(仮称)九十九里沖洋上風力発電事業
環境影響評価方法書
補足説明資料

令和7年12月

株式会社ユーラスエナジーホールディングス

風力部会 補足説明資料 目次

図 2 移設前及び移設後の地域気象観測所

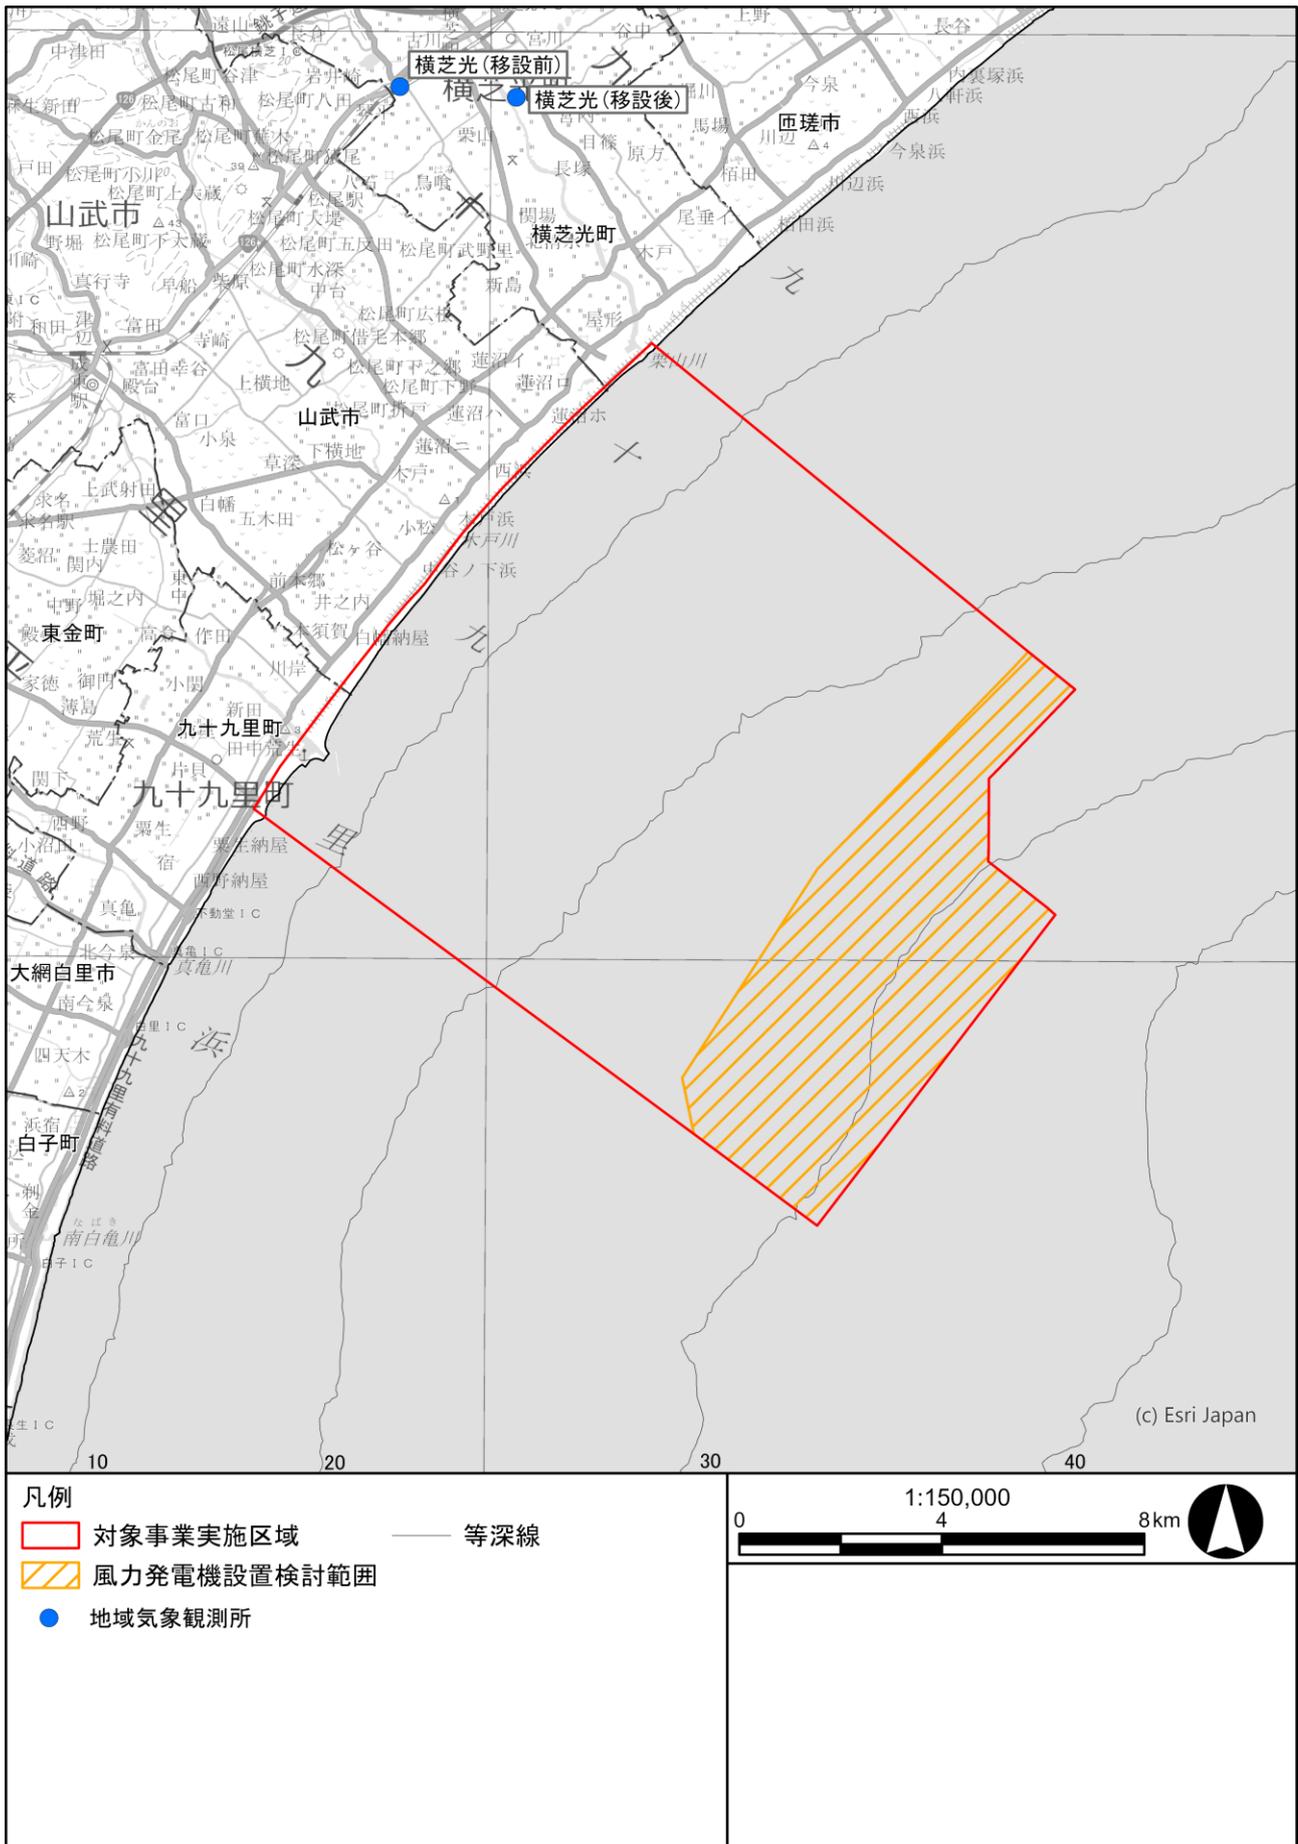
図3.1-2には、移設前の地域気象観測所の位置もお示しください。もし地図上でほとんど重なっているようでしたら、その旨を注記してください。

移設前及び移設後の地域気象観測所の位置を図 2 にお示しします。

図 3 波浪観測点 (非公開)

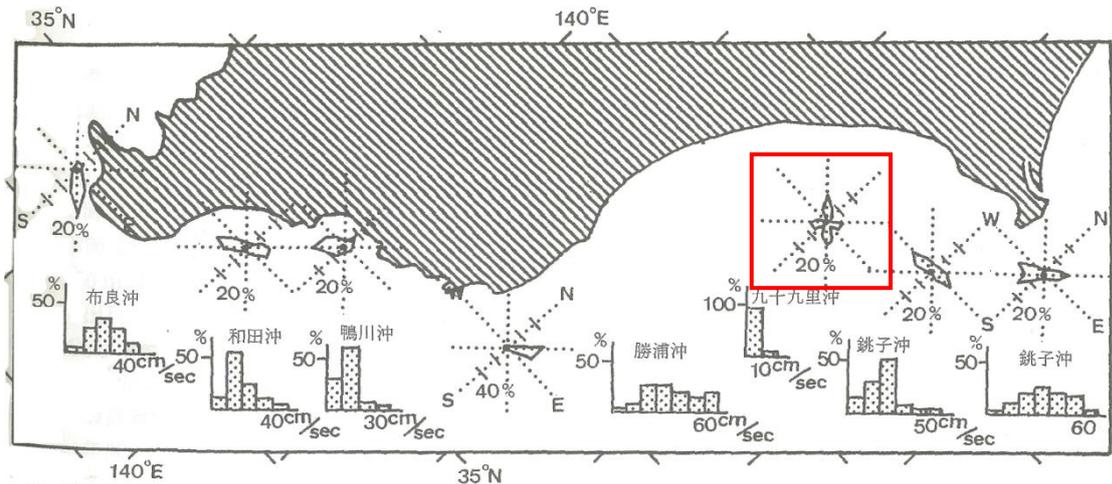
波浪観測点（九十九里沖）の位置図をお示してください。

また、この観測点の2003年以降のデータは整理されているのでしょうか？

波浪観測点の位置を図 3 にお示しします。また、2003 年以降の観測データは非公開であるため、データは整理しておりません。
